建築物のバリアフリー基準の見直しに関する検討WG (第2回)

■第1回WGでの主な意見と対応方針(案)一覧

建築物のバリアフリー基準の見直しの方向性（案）

車椅子使用者用便房の設置数の対応方針（案）イメージ

車椅子使用者用便所の設置数の対応方針（案）イメージ

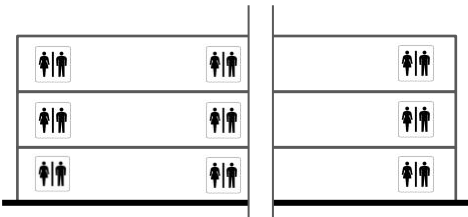
ケース①	ケース②	ケース③
便所のある階のイメージ			
a)階数	地上2階	地上3階	地上3階
b) 床面積	3,300㎡	3,300㎡	8,100㎡
d)便所のある階の数	2	3	3
e)床面積÷2,000㎡	2	2	5
必要数 (義務基準(案))	2	2	3
必要数 (誘導基準)	2 (各階1) ※各階便房総数が50以下と想定	3 (各階1) ※各階便房総数が50以下と想定	3 (各階1) ※各階便房総数が50以下と想定
